**Projet de modification n°1 du Plan Local d'Urbanisme Intercommunal (PLUi) de la Communauté de communes de Cœur de Chartreuse, tenant lieu de Programme Local de l'Habitat (PLH) et ayant valeur de Schéma de Cohérence Territoriale (SCoT),**

**à la modification des périmètres délimités des abords de la Tournerie de Saint Même, de la Chapelle des Dix Mille Martyrs et du Vieux Moulin des Teppaz.**

## **ENQUÊTE PUBLIQUE UNIQUE**

# **RAPPORT D'ENQUÊTE**

## Dispositions du PLUiH de Coeur de Chartreuse au regard du Périmètre Délimité des Abords Modifié

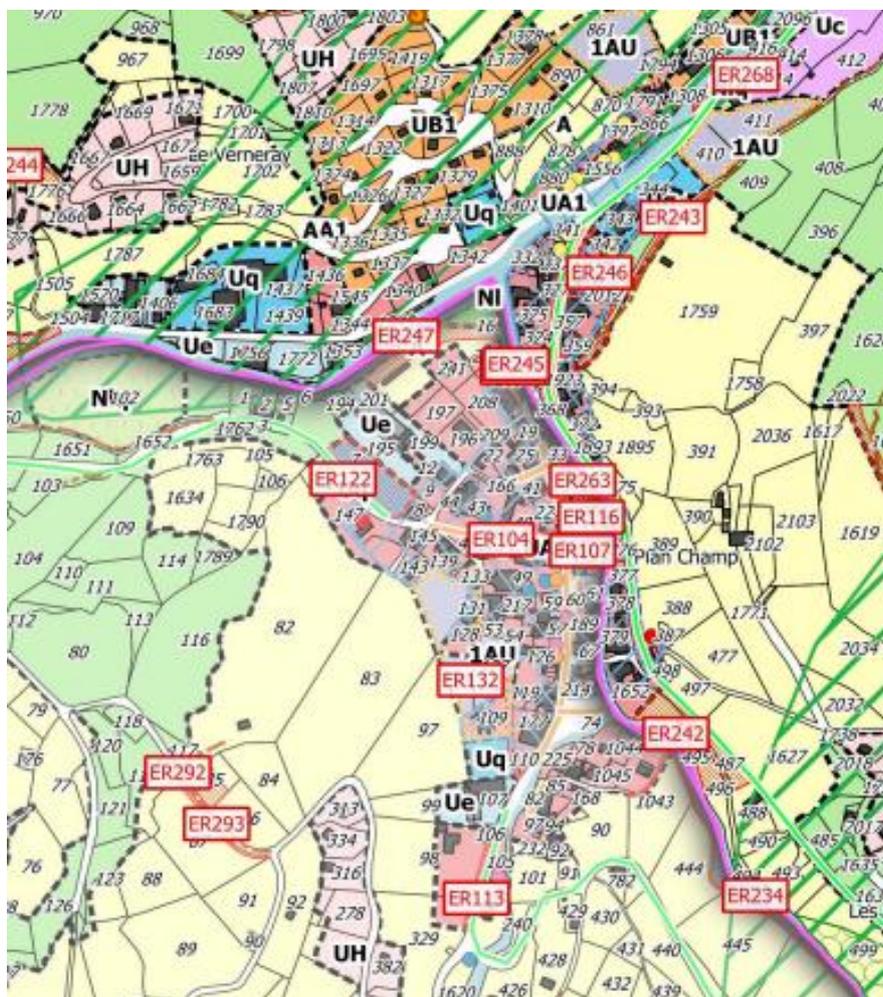
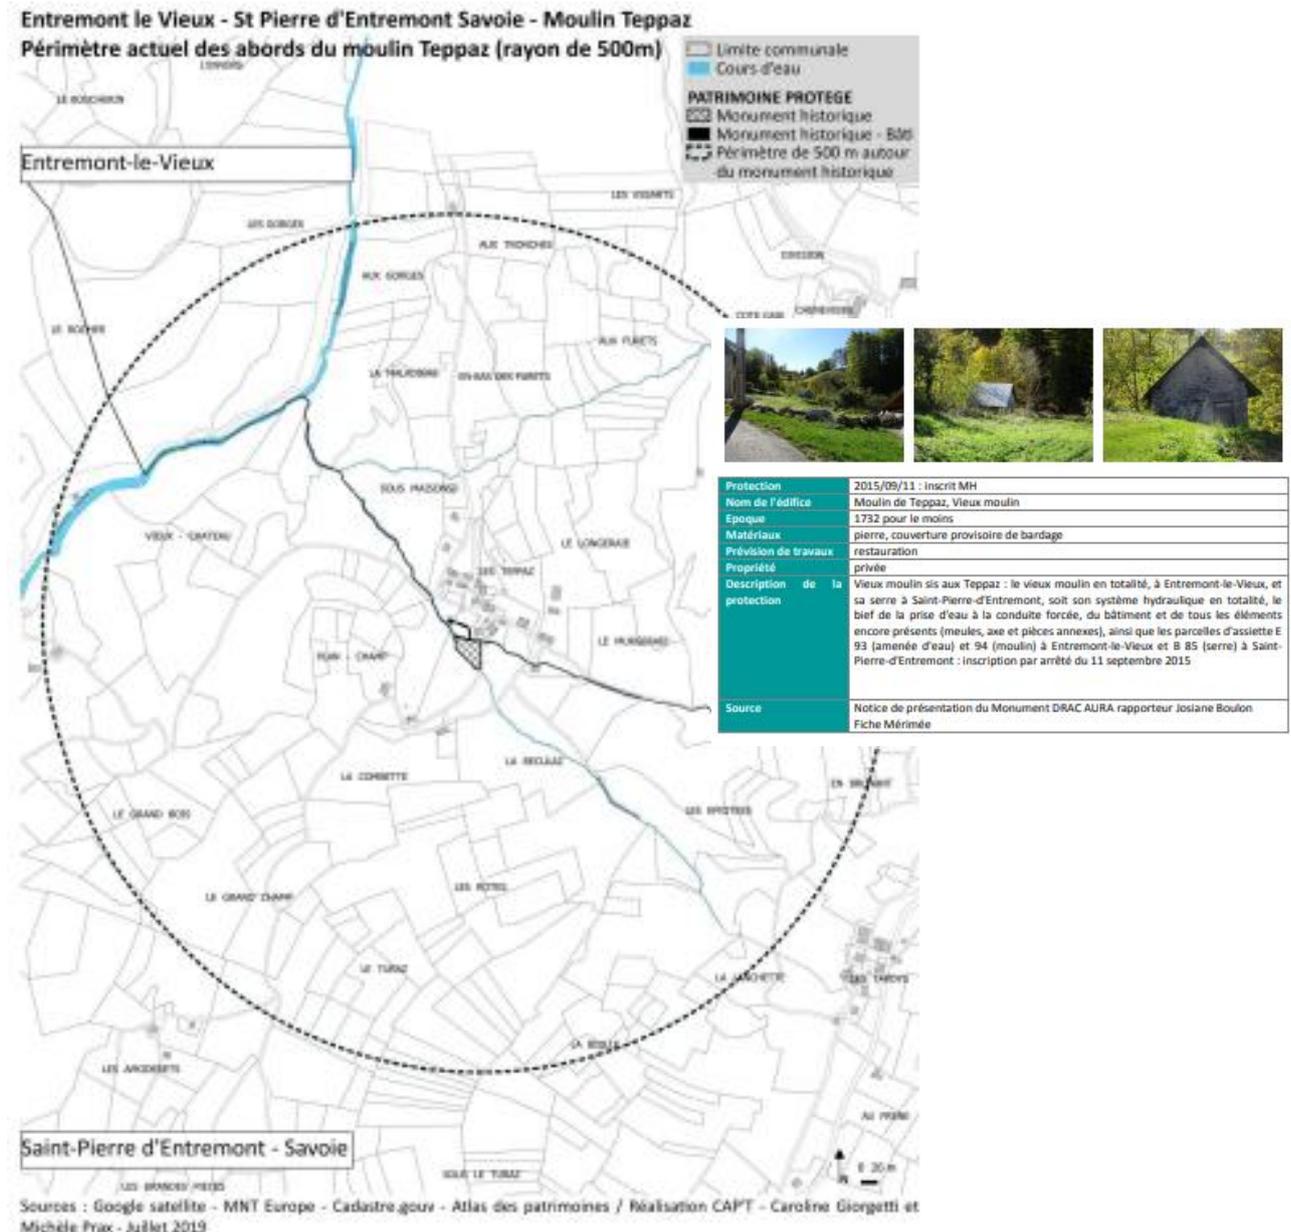
Après visite sur place, le Périmètre Délimité des Abords Modifié proposé apparaît cohérent :

- En vue de la préservation du patrimoine historique, urbain et paysager du bourg de Saint-Pierre-d'Entremont Savoie,
- Avec les dispositions réglementaires du PLUiH de Cœur de Chartreuse et de sa modification n°1.

On peut néanmoins regretter que le même travail n'ait pas pu aboutir sur la partie Isère.

## Dispositions du PLUiH de Coeur de Chartreuse au regard du Périmètre Délimité des Abords Modifié

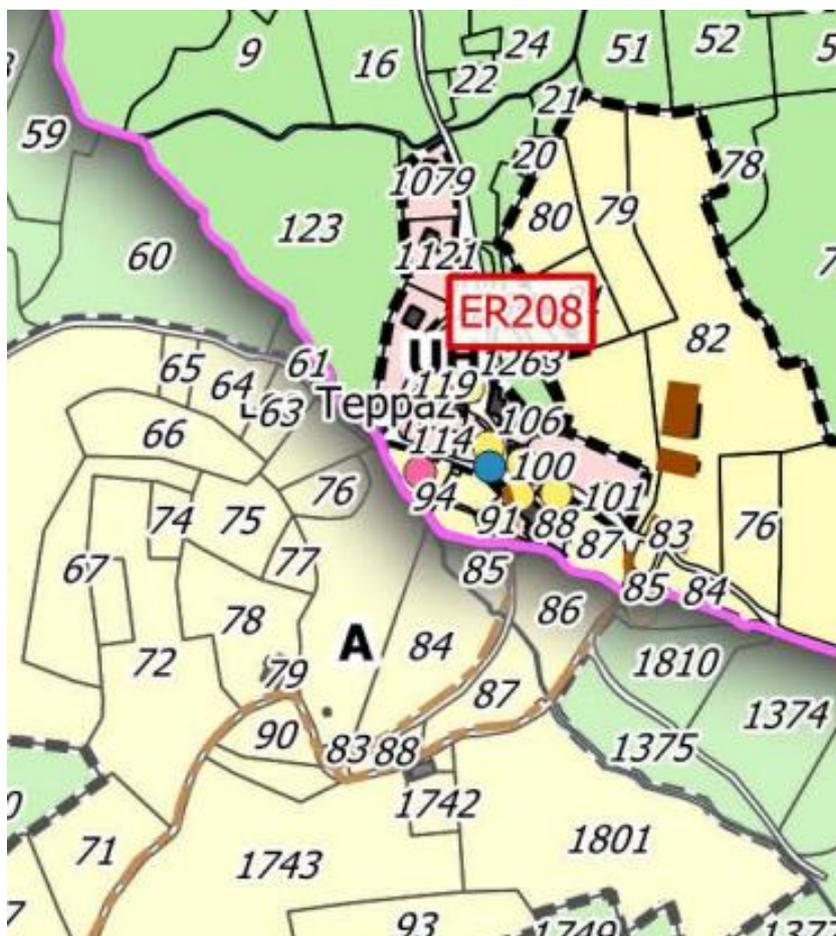
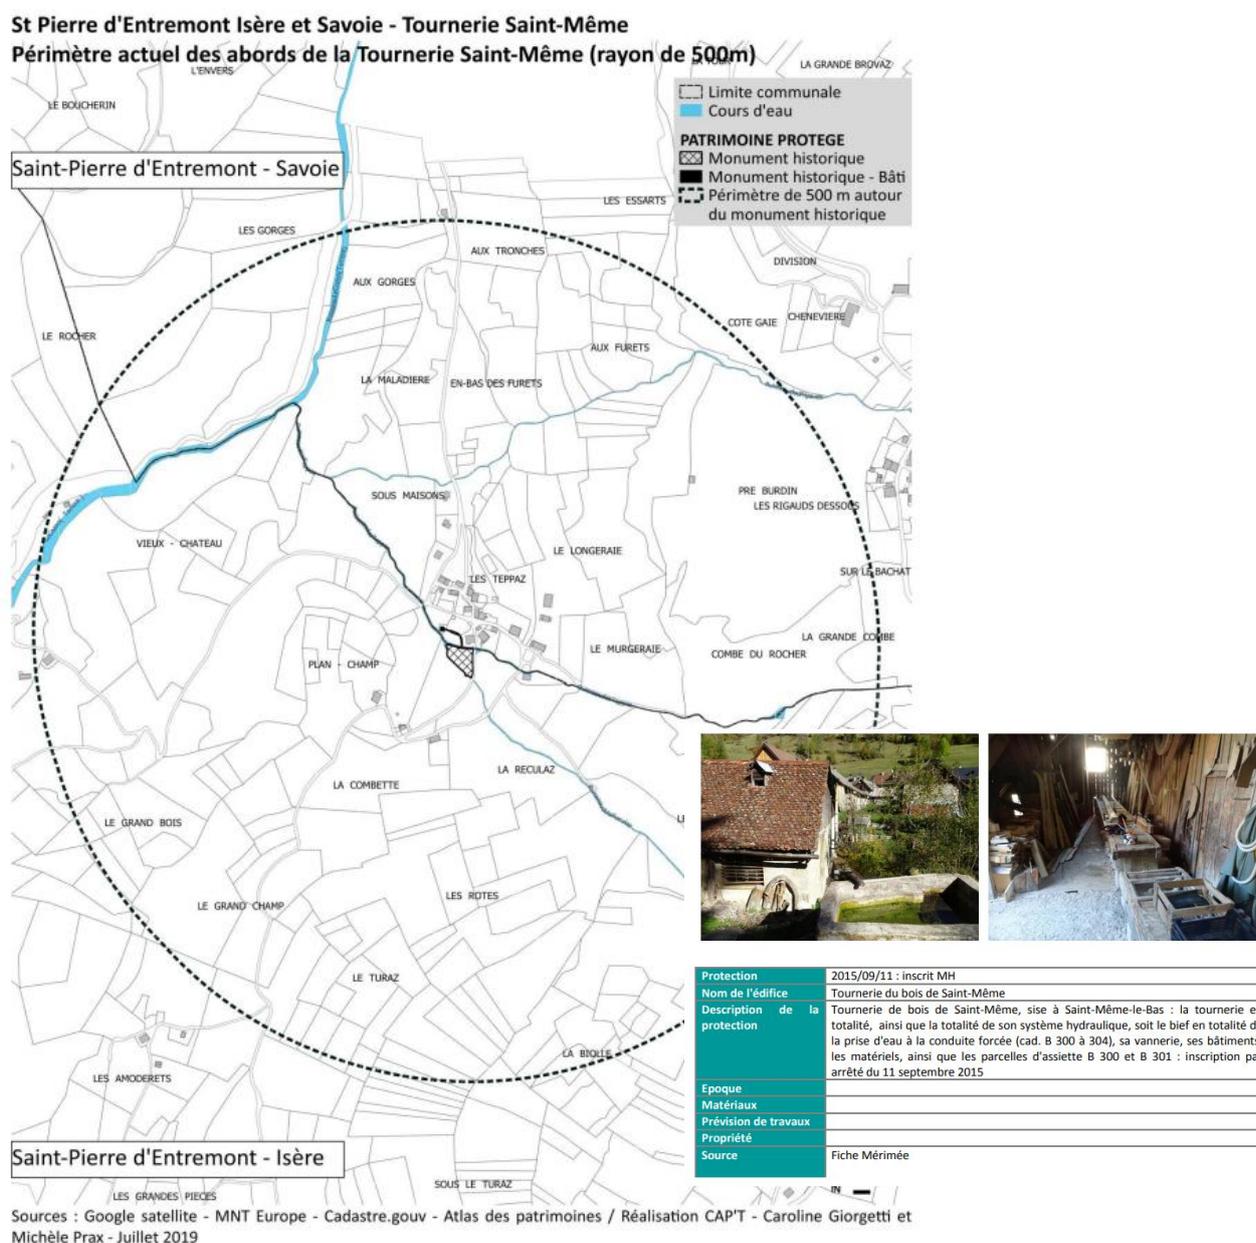
Après visite sur place, le Périmètre Délimité des Abords Modifié proposé apparaît cohérent :

- En vue de la préservation du patrimoine historique, urbain et paysager du hameau de Teppaz d'Entremont-le-Vieux.
- Avec les dispositions réglementaires du PLUiH de Cœur de Chartreuse et de sa modification n°1.

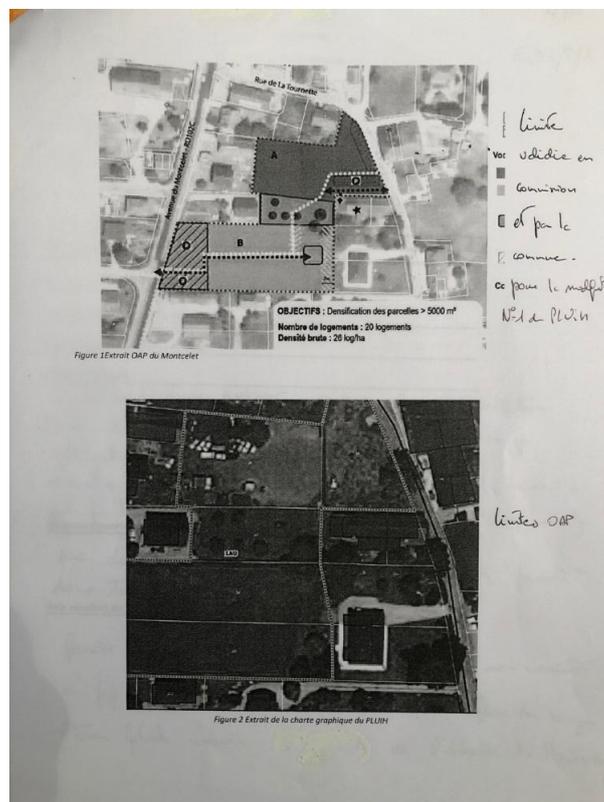
En l'occurrence il demande à ce que le trait qui se rapproche étonnamment de la maison existante dans le document graphique du PLUiH reprenne la continuité affichée dans la carte de l'OAP.

Appuie cette demande dans l'attente de la réponse de l'Autorité organisatrice.

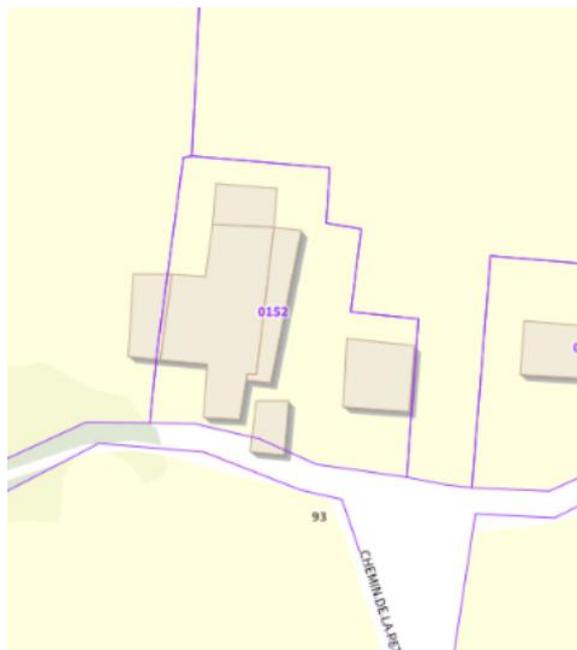
*« Propriétaire sur la commune de Miribel les échelles d'une grange répertoriée en vue de réhabilitation sur la parcelle B 0152, je me suis aperçu que cette dernière avait été remplacée par le hangar agricole à vocation de stockage de la parcelle B 0151.*

*Réclamation faite auprès du service urbanisme de la commune de Miribel les échelles qui après vérification, a corrigé cette erreur et a envoyé cette rectification à la Communauté de communes Cœur de Chartreuse ;*

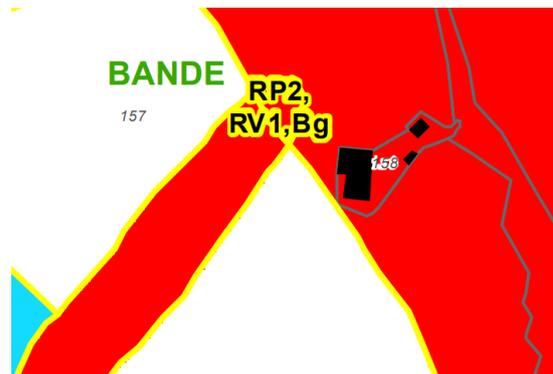
*« Nous sommes propriétaires de la parcelle A158 sur la commune de Saint-Christophe-la-Grotte, au lieu-dit Bande. Nous sommes en cours de rénovation de l'habitation située sur la dite-parcelle, qui est actuellement située en zone rouge au titre des risques naturels. Nous souhaiterions que la parcelle, sur la partie des bâtiments, très éloignés de la falaise et en surplomb, et donc, à notre sens, des risques naturels du secteur (chute de rochers, inondation et ruissellement, glissement de terrain), soit exclue de la zone rouge.*

*Nous demandons qu'elle soit classée en zone verte (autorisation sous prescriptions), ceci d'autant que les PPRN et PIZ ne sont pas approuvés sur le territoire communal.*

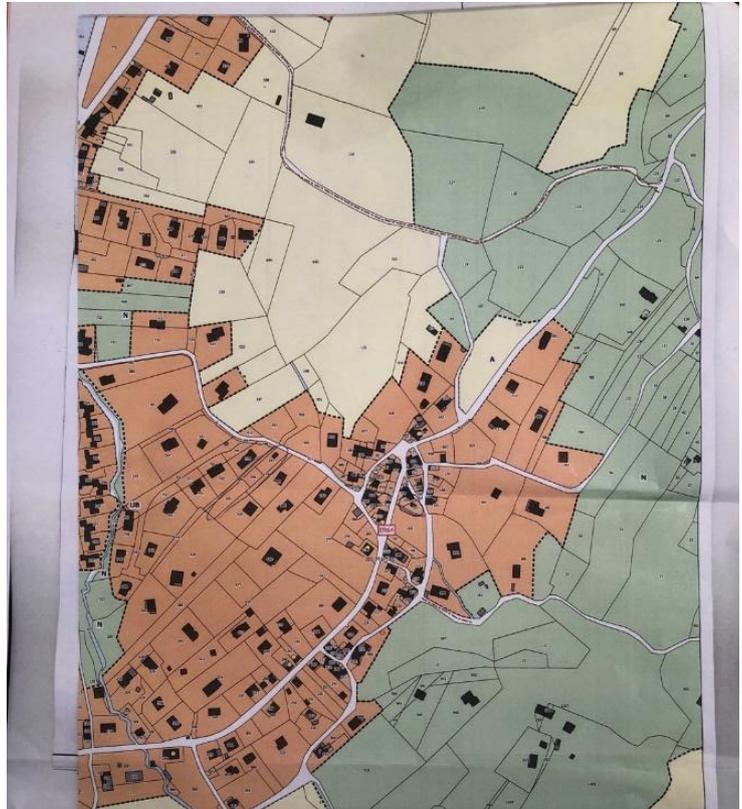
*Dans le schéma de l'OAP actuellement en vigueur, le périmètre annoté par le pétitionnaire correspond à « un espace de stockage possible », qui ne comporte aucun bâtiment. La modification du schéma de l'OAP n'impose pas au contraire d'implanter des bâtiments sur ce secteur, qui ne reste qu'une possibilité.*

*Le projet de modification n°1 du PLUi ne vient pas remettre en cause le périmètre de la zone 1AUe initialement défini dans le PLUi approuvé le 19/12/2019.*

*Seul le schéma de l'orientation d'aménagement et de programmation (OAP) fait l'objet d'une modification. Ainsi, la programmation de la ZAE, qui participe à la stratégie de développement économique du territoire définie dans l'orientation 26 du Projet d'Aménagement et de Développement Durable du PLUi « conforter la capacité d'accueil d'entreprises et d'emplois dans les zones d'activités économiques », la ZAE Grange Venin étant identifiée dans la cartographie introductive de l'axe 3 du PADD « POURSUIVRE ET ACCOMPAGNER LE DÉVELOPPEMENT D'UNE ÉCONOMIE BASÉE SUR L'INNOVATION ET LA DIVERSITÉ DES RESSOURCES » comme une ZAE à conforter.*

**Question 3 : OAP L14 Cottavoz**

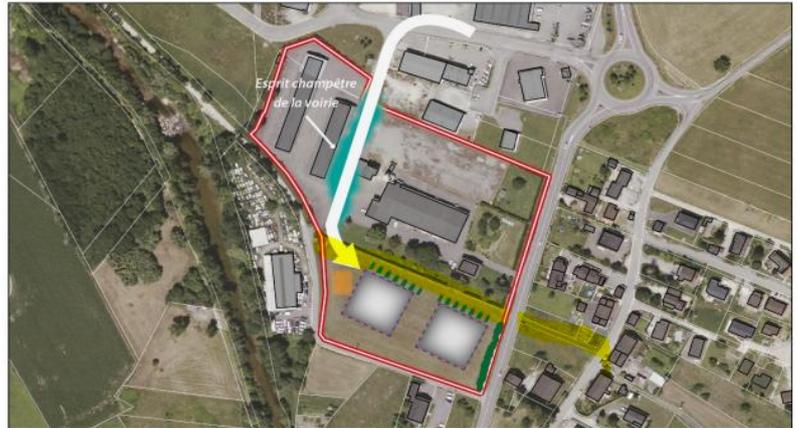
Madame SOUCHE demande si un chemin qui passerait tout droit pour rejoindre le Guiers (dessiné en jaune dans la PJ) et qui se retrouverait en face de celui coté REVOL, qui sur le plan de l'OAP doit normalement faire 1.5m de large suite à la construction de l'immeuble (ce qui lui paraît insuffisant pour passer à cheval, ou en calèche), peut être programmé.

Sur le dossier de modification du PLUi, l'OAP L14 ne s'appelle pas Cottavoz, mais Grange Venin sud, et c'est une OAP d'aménagement et de programmation économie. De plus il n'est pas fait mention de la construction d'un petit immeuble.

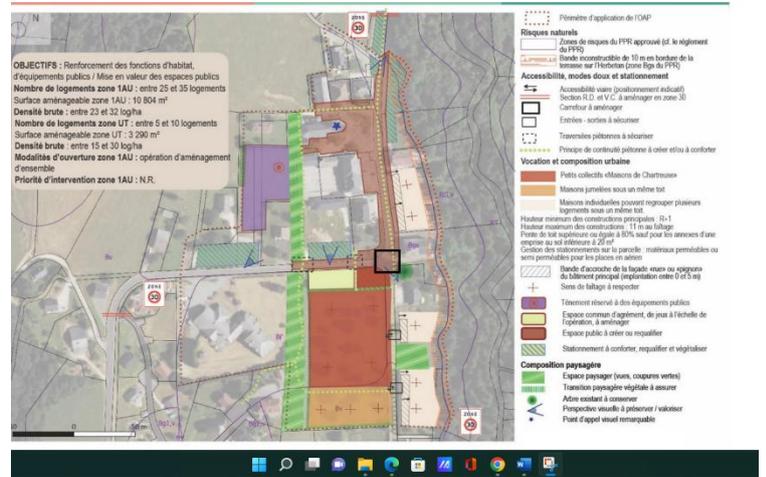
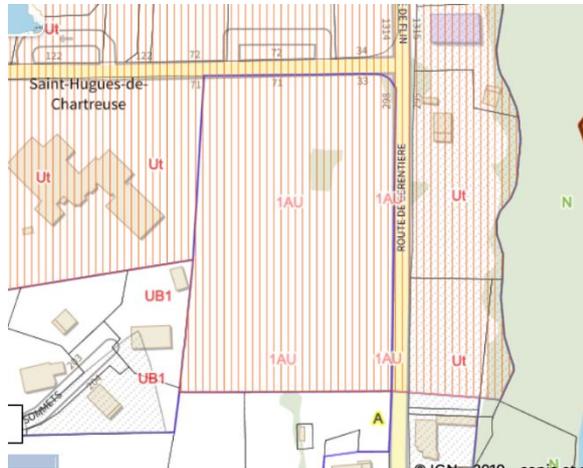
La demande est largement argumentée, et mérite en tout cas une réponse de l'Autorité organisatrice.

La commission note que ce projet d'OAP habitat n°4, secteur PC4 – Saint Hugues qui était à l'origine destinée à une programmation de logements fait l'objet d'une modification pour permettre l'implantation d'une activité commerciale ou multiservices sans pour autant obérer le nombre de logements prévus, dont 34% de logements locatifs sociaux. Elle introduit en sus des aménagements tels que des cheminements doux, et une bande paysagère.
